Verslag huishoudelijke elektrische installatie op laagspanning en zeer lage spanning

Referentie: 004-20260722-04	Datum controle: 22/07/2026
Keurder: 004

Eigenaar:	EAN-code: 541448820055531496
Adres installatie: Vossemlaan 10, 1933 - Sterrebeek	Nummer teller(s): 1sag3100347258
	Distributienetbeheerder installatie: Fluvius
Datum uitvoering installatie:	☐ Vóór 01/10/1981 ☒ Tussen 01/10/1981 en 01/06/2020 ☐ Vanaf 01/06/2020
Type:	☒ Woonenheid ☐ Niet-huishoudelijk ☐ PV ☐ Batterij ☐ Laadpaal

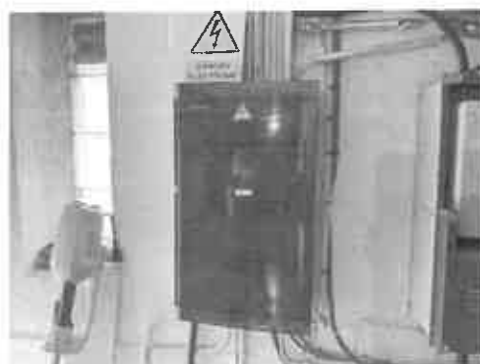
B17 De voedingsspanning is niet op elk bord vermeld (Boek 1: 3.1.3.3).
Opmerking: Oa bord 1,2

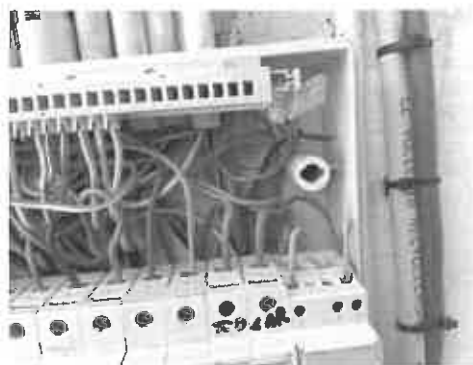
B17 De voedingsspanning is niet op elk bord vermeld (Boek 1: 3.1.3.3).
Opmerking: Oa bord 1,2

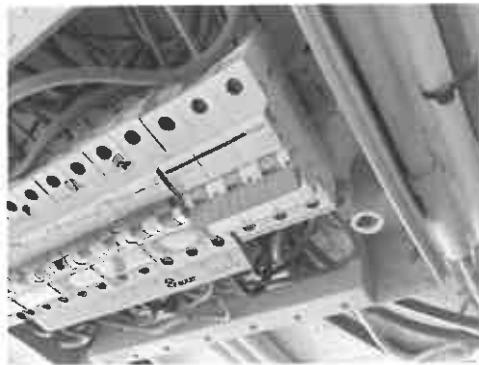
T21 - Het elektrisch materieel is niet geplaatst volgens de voorschriften van de fabrikant/ regels van goed vakmanschap . (Boek 1: 1.4.1.3)

Opmerking: Oa bord 1

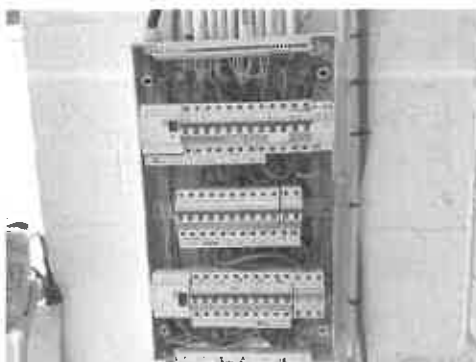
C21 - Het gebruik van geleiders van het type VOB, zonder bijkomende afscherming is niet toegestaan (Boek 1: 5.2.9.6).
Opmerking: Oa badkamer
